**COMPANIA NATIONALA DE ADMINISTRARE A
INFRASTRUCTURII RUTIERE S.A.**

Clarificarea nr. 1 la documentatia de atribuire

PROIECTARE SI EXECUTIE

“DN 73 C, km 44+800 – km 55+000, Curtea de Arges - Tigveni” (LOT 1)

Exemplu: Podului peste Valea Frasinului km 46+615

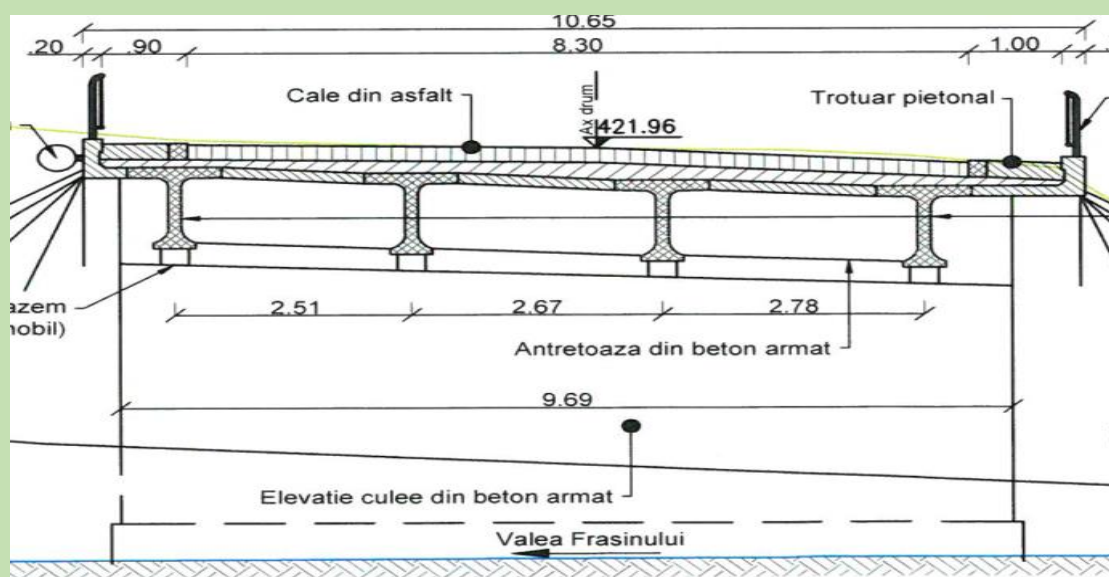
Intrebarea 58	<i>Având în vedere timpul scurt alocat pregătirii ofertelor pentru un contract de o asemenea complexitate, precum și numărul mare de aspecte ce trebuie clarificate și ținând seama de necesitatea implementării în viitoarea ofertă a răspunsurilor asociate acestora, vă rugăm să analizați posibilitatea extinderii termenului de depunere a ofertelor cu cel puțin 30 de zile lucrătoare.</i>
Raspunsul 58	Pentru noul termen de depunere a ofertelor, va rugam sa consultati sectiunile <i>Lista anunturi schimbare</i> si <i>Lista clarificari, notificari si decizii</i> din SEAP, precum si Anuntul de schimbare si Clarificarea din oficiu (automata) aferenta.
Intrebarea 59	<i>Va rugam sa clarificați cum se va proceda cu grinzile de beton precomprimat existente ce urmează a fi înlocuite conform specificațiilor capitolului 3.2.17 LUCRARI DE PODURI din Cerințele Beneficiarului, mai precis sa ne indicați dacă grinzile:</i>

numărul de total de grinzi prefabricate de beton precomprimat necesar a fi oferitate in cadrul procedurii de licitație fiind in număr total de 10 bucăți cu următoarele dimensiuni: lungime $L=17.40\text{ m}$ si înălțime $h=1,05\text{ m}$, dar conform secțiunii transversale din partea desenata se pot observa că exista 4 grinzi cu dimensiunile : lungime $L=18.00$ si înălțime $H=1.25\text{ m}$.

Podul traversează VALEA FRASINULUI cu o oblicitate de 77.52 grade dreapta, are o lungime totala de 27.60 m, din care suprastructura de 17.40m si este alcatuită dintr-o deschidere de 16.57m.

Raspunsul 59

In imaginea atasata solicitarii de clarificare se face referie la sectiunea existenta. Sectiunea proiectata prevede inlocuirea suprastructurii cu grinzi prefabricate pretensionate cu lungimea de 17.40m si inaltimea de 1.05m dispuse joantiv. Grinzile in cauza vor fi predate catre Beneficiar, urmand ca acesta sa transmita ulterior locatia, in cursul implementarii Contractului de proiectare si executie.

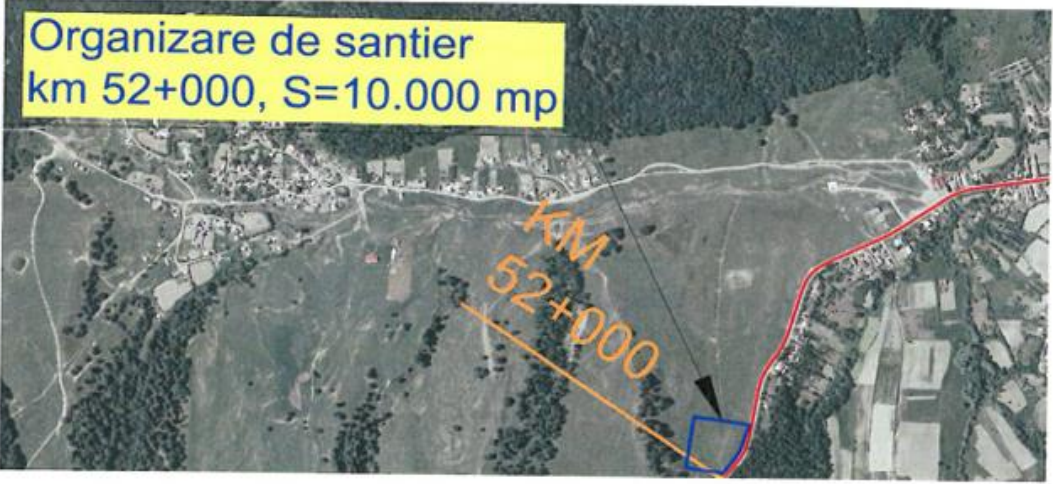
Vă rugăm să clarificați cum se va proceda cu elementele prefabricate tip C2 utilizate la execuția drumurilor provizorii prin albie (in vederea devieri traficului de pe drumul național) după finalizarea lucrărilor la poduri si dezafectarea drumurilor provizorii, mai precis să ne instruiți dacă:

- Vor fi predate către beneficiar, (in acest caz trebuie indicată locația)
- Vor fi păstrate de antreprenor si „reciclate”

<i>astfel încât, indiferent de soluția dispusă, ofertantul să aibă posibilitatea de a realiza o estimare corectă a costurilor.</i>
Raspunsul 60	Elementele prefabricate Tip C2 utilizate la executia drumurilor provizorii vor fi predate catre Beneficiar, urmand ca acesta sa transmita ulterior locatia, in cursul implementarii Contractului de proiectare si executie.
Intrebarea 61	<i>Conform specificațiilor din Cerințele Beneficiarului Lucrările la podul existent, impun devierea traficului de pe drumul național între km 54+300.00 și km 54+490.00 pe un drum provizoriu care va traversa albia Râului Topolog, fiind dimensionat hidraulic un pod provizoriu.</i> <i>Pentru întocmirea unei oferte competitive vă solicităm să clarificați următoarele:</i> - <i>Dimensiunile podului provizoriu,; Lungimea minimă a podului precum lățimea minimă a părții carosabile</i> <i>Extras din Cerințele Beneficiarului:</i> <i>Drum provizoriu prin albie</i> Lucrările la podul existent, impun devierea traficului de pe drumul național între km 54+300.00 și km 54+490.00 pe un drum provizoriu cu lungimea totală de 178.20m. Drumul provizoriu va traversa albia Râului Topolog, astfel s-a dimensionat hidraulic un pod provizoriu cu asigurarea debitului de 5%. - <i>Radierul culeelor se va oferta ca fiind executat pe fundații indirecte cu palplanșe metalice? Deși în Cerințele Beneficiarului e specificat că : „Adoptarea unui anumit tip de fundare se face doar pe baza unor studii geotehnice, cu precizarea stratificației, poziția pânzei freatice, gradul de agresivitate naturală sau artificială.”</i> - <i>Posibilitatea ca ofertanți să prezinte o variantă alternativă pentru suprastructura podului provizoriu având în vedere că în cerințele beneficiarului suprastructura podului provizoriu este prezentată „limitativ” ca fiind formată dintr-un sistem modular de panouri din elemente din oțel cu profil rectangular, profil cu canal dublu sau profil lamelar?</i> <i>Extras din cerințele beneficiarului</i> 2)Suprastructura Structurile tip au la baza următoarele elemente componente: • Panou (fig nr 1) din oțel măsurând 3,05x2,18 m (dimensiune calculată din centrele găurilor) și având o greutate de 314,4 kg; panoul reprezintă elementul principal al sistemului modular , asigurând rezistența structurală a fermelor laterale ale podului; panoul este produs din oțel care are sudată o talpa superioară și una inferioară și legat de o serie de elemente verticale și diagonale. Aceste tălpi se termină la un capăt al panoului cu un element de legătură numit „tata” iar la celălalt capăt cu o greară numită „mama”. Panourile se montează asamblând elementul tata cu elementul mama, fixat cu ajutorul unui șurub special și clipsuri de siguranță. • Panou de forfecare (greutate - 406,5 kg); panourile se montează la cadrele de la capătul podului (ultimele panouri); acest panou are aceeași dimensiune ca și panoul dar încorporează elemente de consolidare mai ferme, permițând transferarea greutății traficului la punctele de sprijin ale podului (puncte de reazem); barele verticale din capăt - <i>În cazul în care nu este permisă ofertarea unei variante alternative, a suprastructurii podului provizoriu, beneficiarul va pune la dispoziție câștigătorului tipul de suprastructură descrisă în cerințele beneficiarului?</i>

Raspunsul 61	Atasat regăsiți dispoziția generală privind alcatuirea podului provizoriu - a se vedea Anexa nr. 3 la prezenta Clarificare. În vederea asigurării tratamentului egal al tuturor ofertanților, pentru elaborarea unor oferte tehnice și financiare corecte, competitive și comparabile, <u>nu sunt permise</u>
